## **A. Připomínky k textové části**

*Zastupitelstvo MČ Brno-Tuřany **požaduje** zpracování těchto připomínek k textové části do definitivního návrhu územního plánu města Brna:*

## B. Připomínky ke grafické části

### 2. Oblast Sladovnická, Rolencova, Lesék, komunikační napojení plochy BI-2

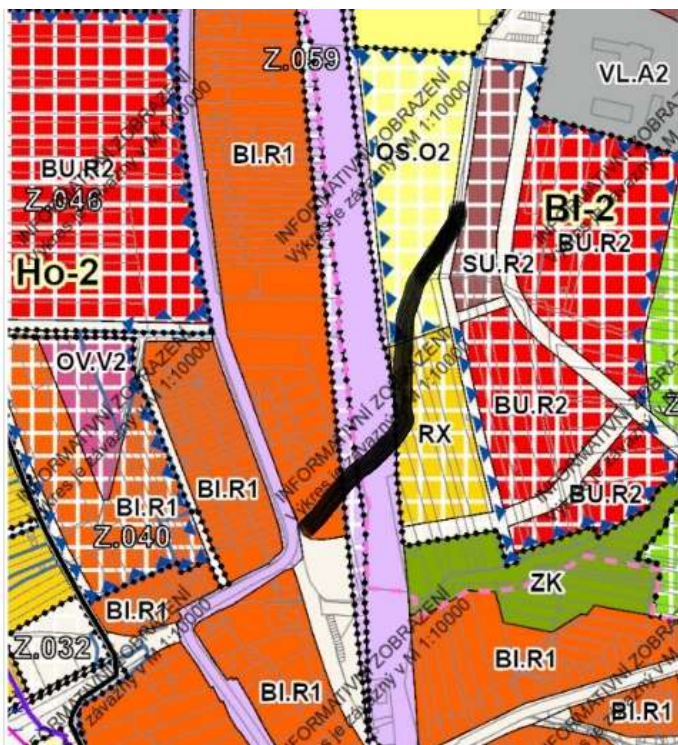
Nesouhlasíme s trasováním komunikace v prodloužení ulice Sladovnické přes Lesék do Rolencovy, protože je to komunikační propojení, vedoucí přes významný prvek původní krajiny, navíc s velkým převýšením. Komunikace by musela být vedena zčásti jako estakáda a její finanční náročnost by výrazně převyšovala její dopravní význam.

Zastupitelstvo MČ Brno-Tuřany **nesouhlasí** s trasováním komunikace v prodloužení ulice Sladovnické do Rolencovy v ploše BI-2.

## 5. Oblast Rolencova, Písničky, smíšená obytná plocha SU.R2 uvnitř HO-3

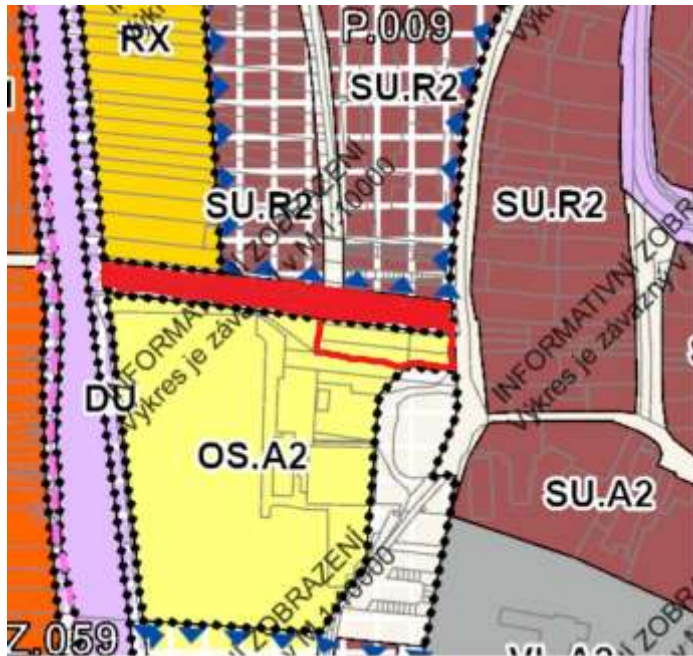
V ploše přestavby HO-3 je navržena smíšená obytná plocha SU.R2. Vzhledem k okolní zástavbě a charakteru bydlení v Holáskách požadujeme plochu SU.R2 změnit na plochu BU.R2.

Zastupitelstvo MČ Brno-Tuřany **požaduje** v ploše přestavby HO-3 změnit plochu SU.R2 na plochu BU.R2.

## 6. Oblast Kaštanová, Votroubka, Ivanovické náměstí, komunikace

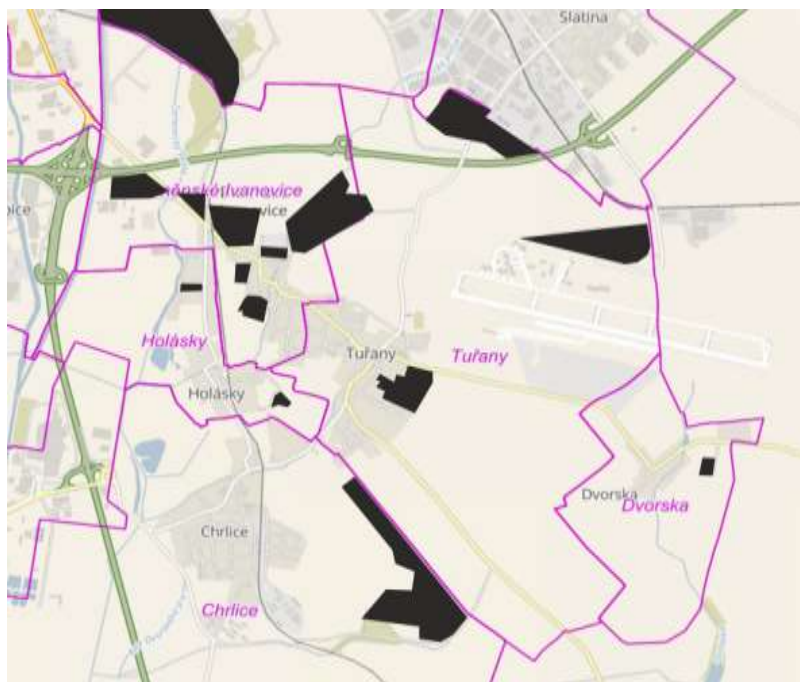
Na jižním okraji plochy přestavby BI-3 jsou objekty občanské vybavenosti a rodinného bydlení v ploše OS.A2, které nejsou zakresleny v návrhu.

Zastupitelstvo MČ Brno-Tuřany **požaduje** v ploše OS.A2 zakreslení objektů občanské vybavenosti a rodinného bydlení dle současného stavu.

## 12. Plochy kolem Letiště, průmyslová plocha TU-5

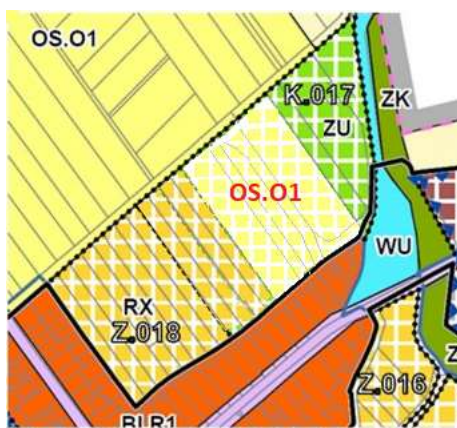
Mezi dálnicí a VLC, severně od letiště, je navržena průmyslová plocha TU – 5.

Navyšování ploch průmyslu a výroby považujeme za nežádoucí. Rozsah navýšení bude nezbytně generovat vysoké nároky na dopravní obslužnost a zhorší kvalitu životního prostředí a života v MČ.

Zastupitelstvo MČ Brno-Tuřany **požaduje** zrušení návrhových ploch VU-A2 a VU-A3 a ponechat zde zemědělskou půdu AU.

#### 16. Dvorská, ulice Vlčková

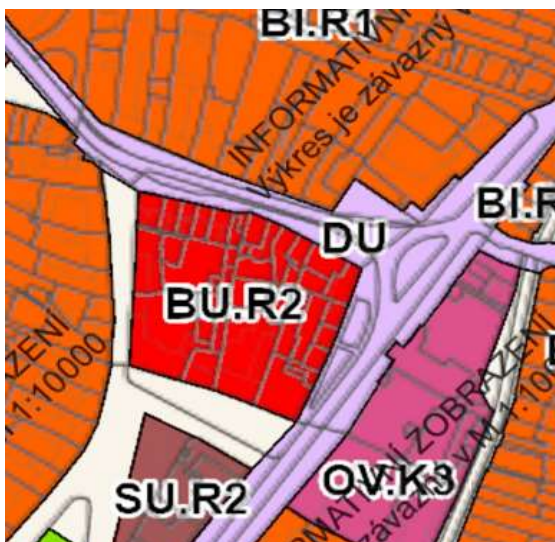
Úprava ploch bydlení a veřejného prostranství.

Zastupitelstvo MČ Brno-Tuřany **požaduje** v návrhové ploše Z4.2 zarovnění plochy bydlení dle zákresu, který tvoří přílohu tohoto usnesení. Zastupitelstvo MČ Brno-Tuřany **požaduje** úpravu veřejného prostranství Z.008 tak, že se zruší veřejné prostranství všeobecné a tato plocha bude včleněna do plochy RX.
